Radicado No.: 202601530233831

RESPUESTAS A LOS COMENTARIOS DE LOS DOCUMENTOS DE SELECCIÓN DE INVERSIONISTA CONVOCATORIA PÚBLICA UPME STN 02-2025

SELECCIÓN DE UN INVERSIONISTA Y UN INTERVENTOR PARA EL DISEÑO, ADQUISICIÓN DE LOS SUMINISTROS, CONSTRUCCIÓN, OPERACIÓN Y MANTENIMIENTO DE LA SUBESTACIÓN NUEVA SUBESTACIÓN AGUACLARA 230 KV Y LÍNEAS DE TRANSMISIÓN ASOCIADAS.

FIGURA 2
DIAGRAMA UNIFILAR
SUBESTACIÓN ALCARAVÁN 230 kV

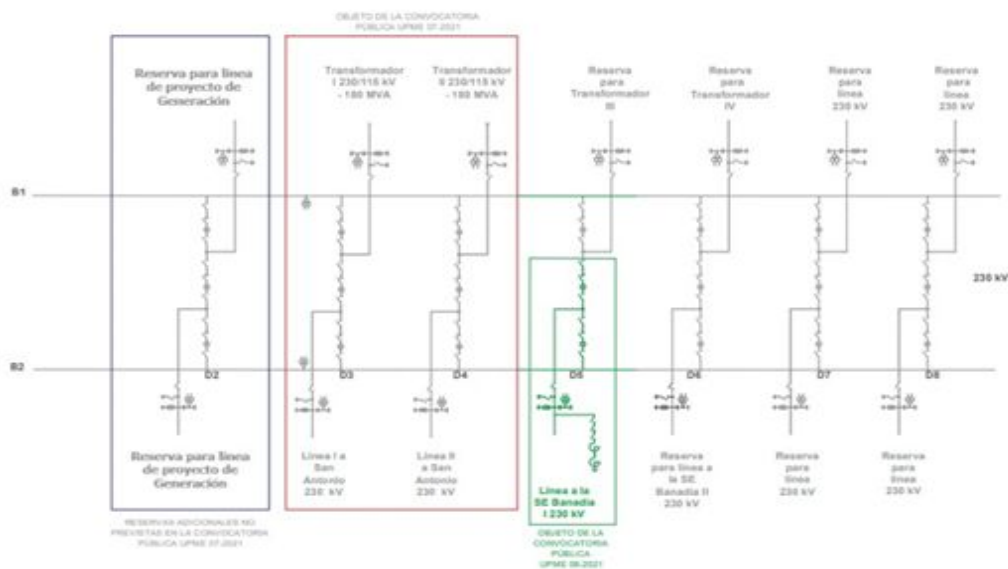
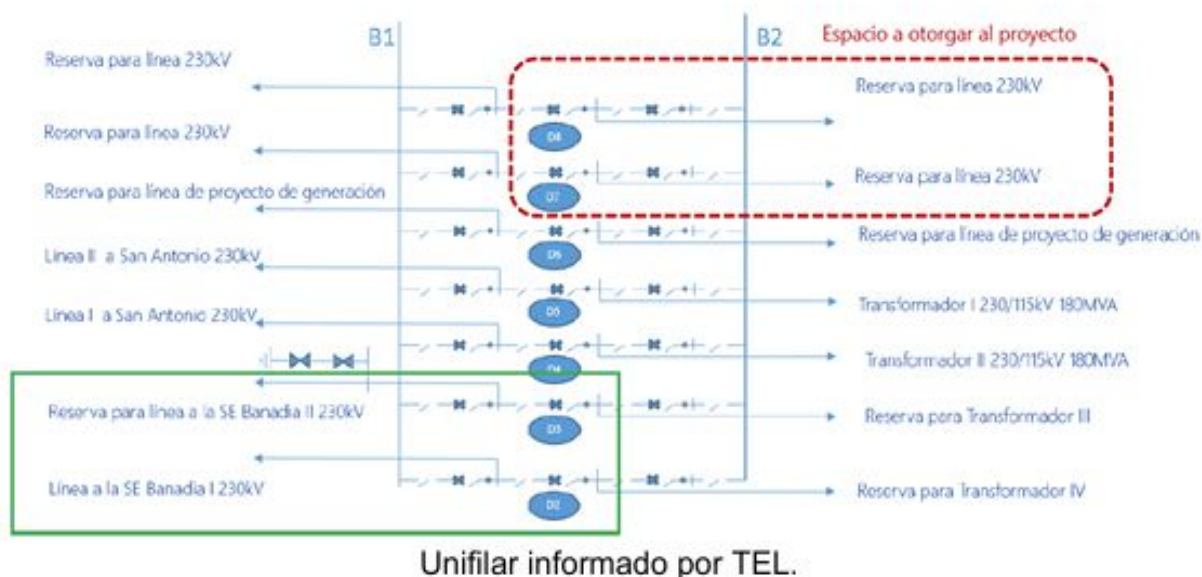
b) En caso de que TEL haya modificado la disposición de las bahías del unifilar, siguiendo el procedimiento establecido en la Nota 2 del Anexo 1 de la Convocatoria UPME 07-2021. Se solicita a la UPME ajustar las bahías de conexión que llegan desde Aguaclara a los diámetros 2 y 3, en los cortes asociados a la Barra 1 y de forma contigua a la salida de la Línea I a San Antonio 230kV, tal como se muestra en el recuadro verde sobre la figura informada por TEL. De esta forma se evitan los cruces de línea doble circuito entre las salidas de San Antonio I y II con las futuras salidas de Banadía I y II, cuya subestación está ubicada el norte de Alcaraván 230 kV. También, se evita un posible encerramiento de la subestación Alcaraván 115kV y limitando sus salidas de línea limpias, al conectar las líneas de Aguaclara I y II 230kV en los espacios indicados por TEL.

c) En caso de que TEL No haya modificado la disposición de las bahías del unifilar, siguiendo el procedimiento establecido en la Nota 2 del Anexo 1 de la Convocatoria UPME 07-2021. Se solicita a la UPME asignar los espacios de llegada de manera que se eviten cruces con las salidas a Banadía y a San Antonio.

Respuesta 39. Se aclara que el diagrama unifilar oficial de la Subestación Alcaraván 230 kV corresponde al publicado en la Figura 2 de los DSI. La UPME evaluará con TEL la disposición de bahías señalada por el interesado, con el fin de evitar cruces entre las salidas de San Antonio I y II y las futuras salidas de Banadía I y II. De requerirse ajustes, estos se incorporarán mediante Adenda.
